rev. 2.1

Title			UltiController (Revisies)		
Size	Number		Revision		
A4					
Date:	7/3/2013		Sheet		3of 3
File:	E:\Projecten\..\Revisies.SchDoc		Drawn By:		RT

Title <b>UltiController (Sheet 1)</b>		
Size A4	Number	Revision rev. 2.1
Date: 7/3/2013	Sheet 1 of 2	Drawn By: RT
File: E:\Projecten\...\Sheet1.SchDoc

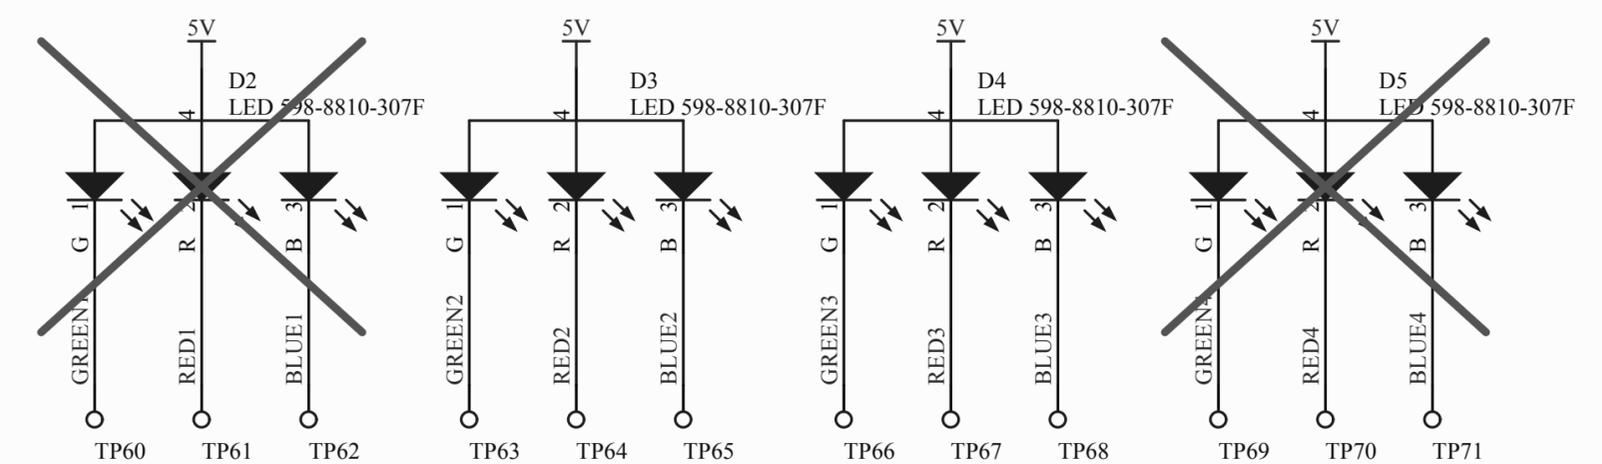
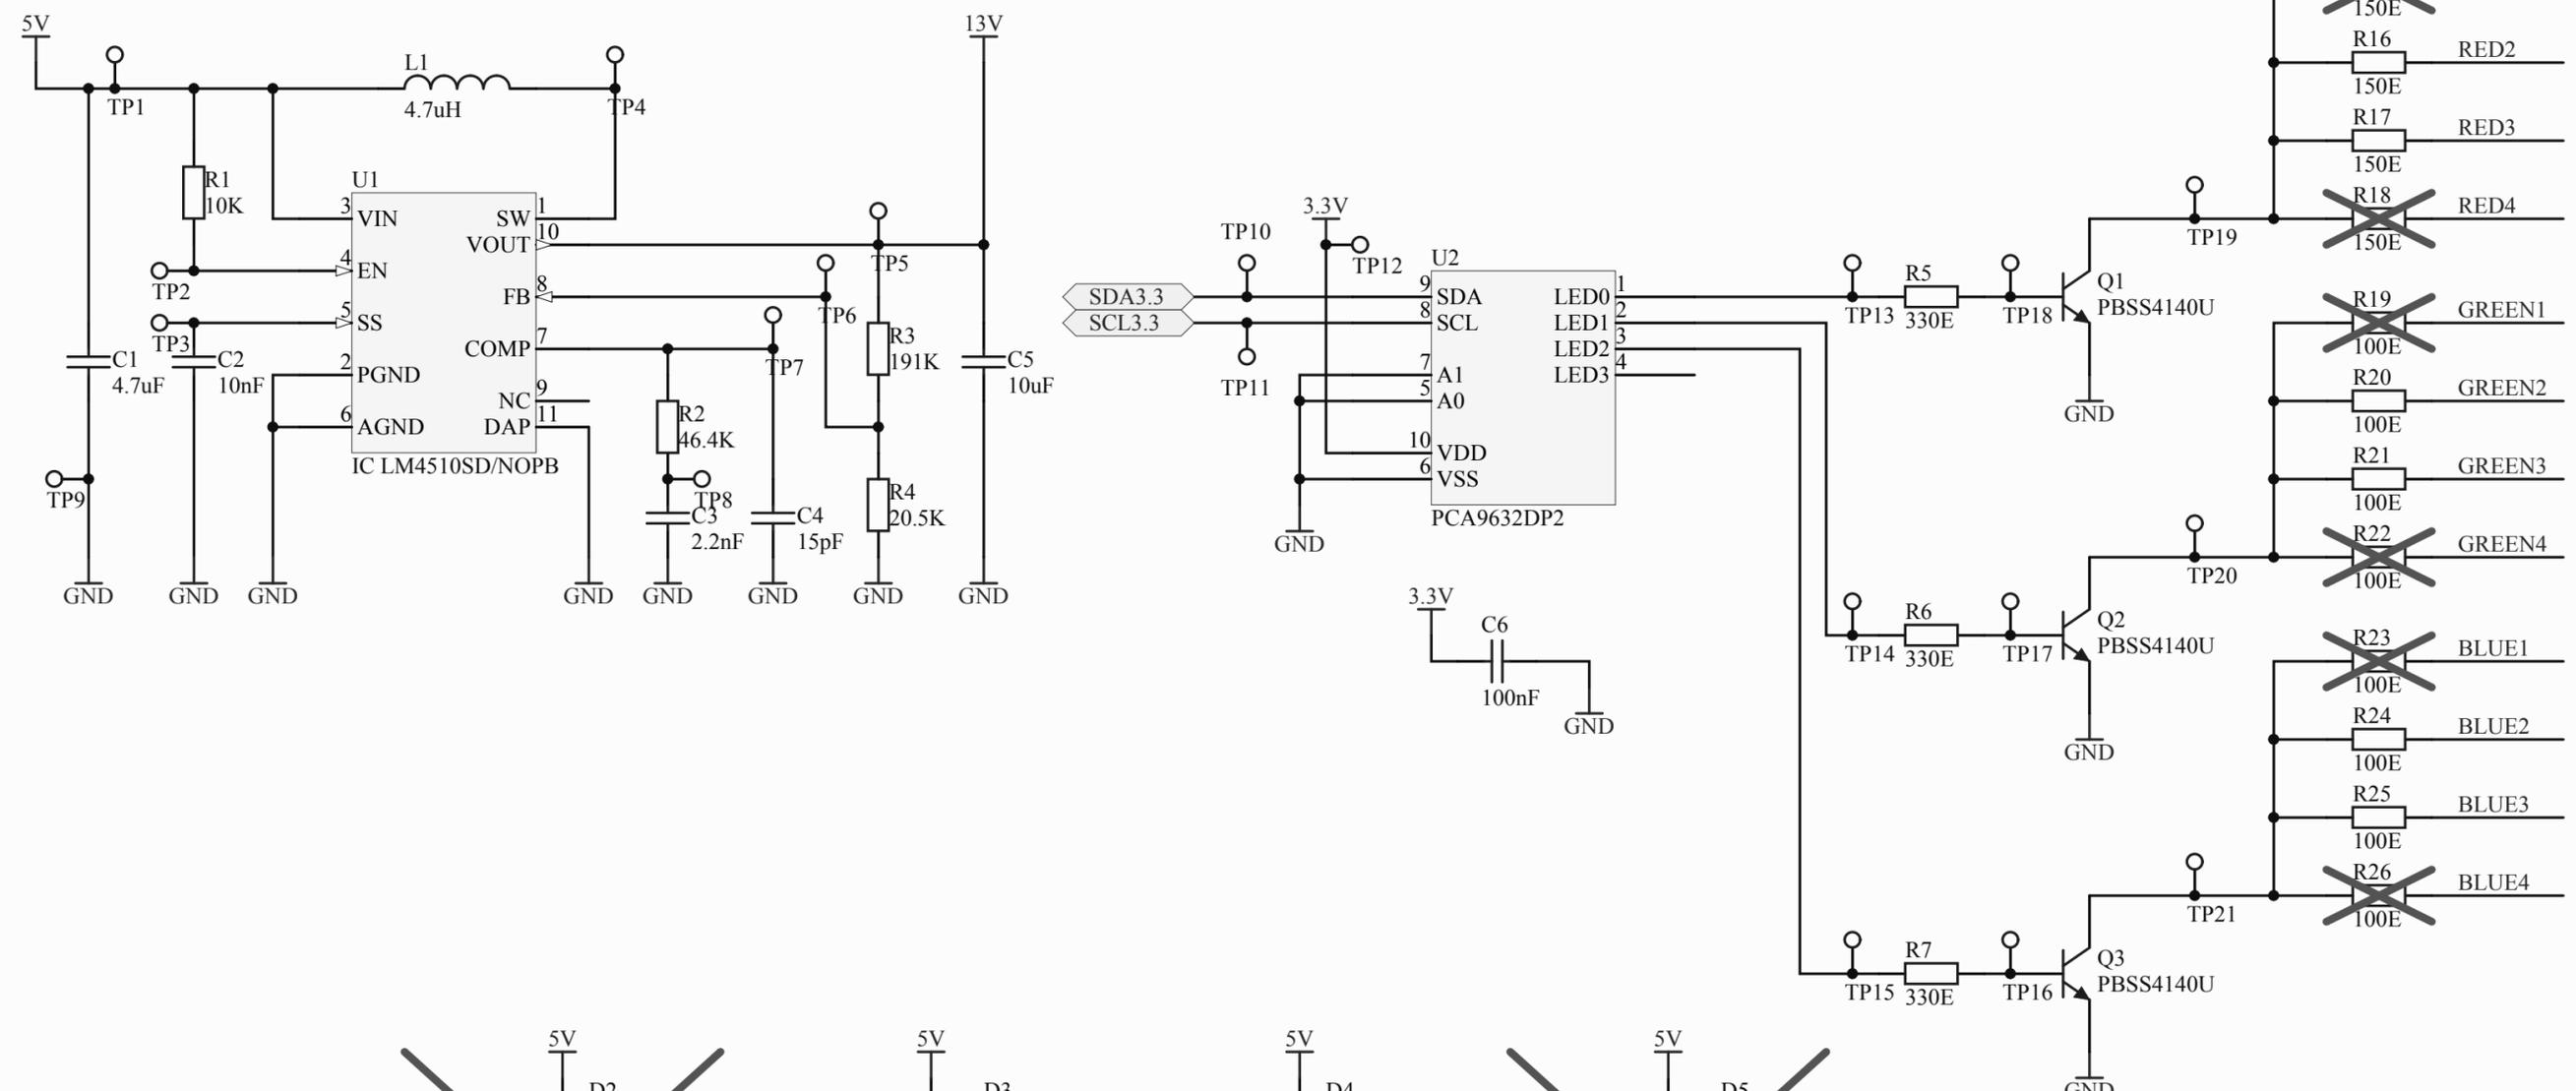
RT (19-04-2013) - RGB LED circuit aangepast (schema symbool U2 aangepast, R15 t/m R26 toegevoegd, J1 verwijderd, Leds D2 t/m D5 toegevoegd).

RT (19-04-2013) - SD-card pin 12 aan GND (lag aan de 3,3V).

RT (19-04-2013) - De reset lijn van J2 moet via de 74HC4050 naar het display lopen. Pin 7 van J2 naar pin 9 van de 74HC4050, en dan van pin 10 naar de reset (pin 9) van het display.

RT (24-04-2013) - De card-reader 3,2mm naar links

RT (24-04-2013) - De encoder 3,2mm naar links

RT (24-04-2013) - H1 t/m H4 verwijderd, SP1 t/m SP4 toegevoegd
